Demande d'examen au cas par cas préalable à la réalisation éventuelle d'une évaluation environnementale

PROTECTION CONTRE LA SUBMERSION MARINE DU SECTEUR DE LA CORNICHE A RIVEDOUX-PLAGE

Demande d'examen au cas par cas – Rivedoux Corniche
– Promenade Théodore Porsain

Note en réponse à la demande de compléments

Profil en long

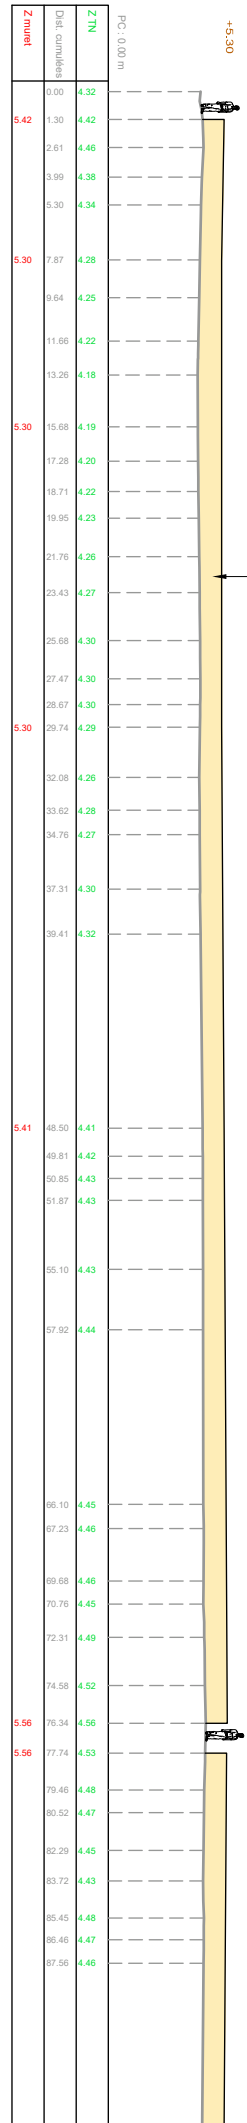
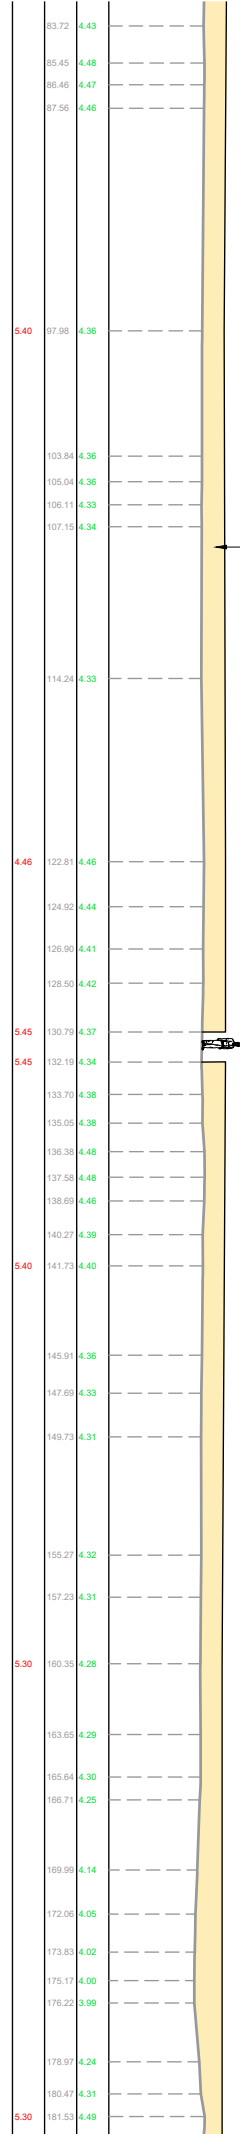
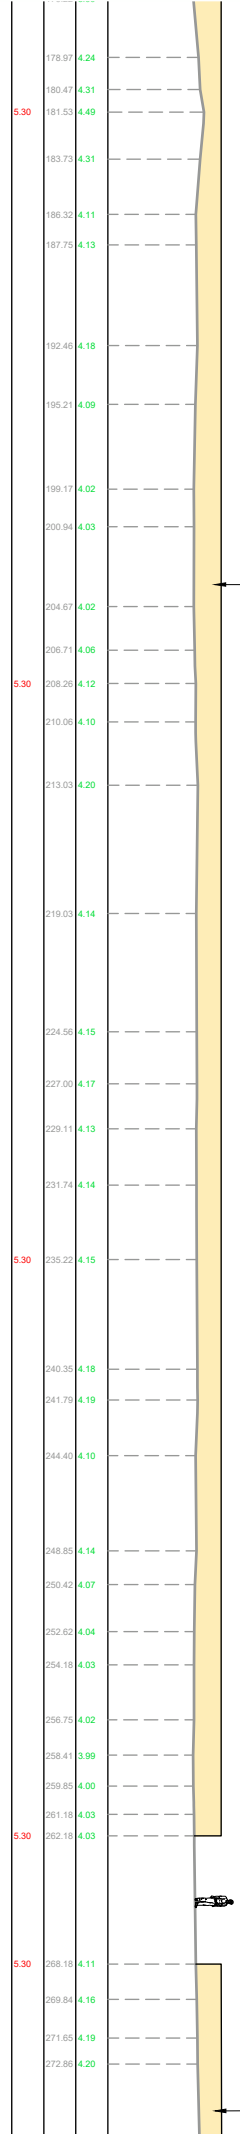
- l'identification de la zone protégée ;
- la précision de la zone protégée avant et après travaux ;
- les cotes des ouvrages avant et après travaux (profils en long) ;
- Le planning prévisionnel des travaux.

Le linéaire de protection du système d'endiguement est d'environ 290 ml. L'altimétrie du terrain naturel d'implantation se situe entre 4.10 m NGF et 4.40 m NGF. L'altimétrie du système d'endiguement se situe entre 4,60 m NGF et 5.30 m NGF (selon exposition à la houle).

Il est rappelé (annexe 4 du cas par cas) ci-après les profils en long du système d'endiguement.
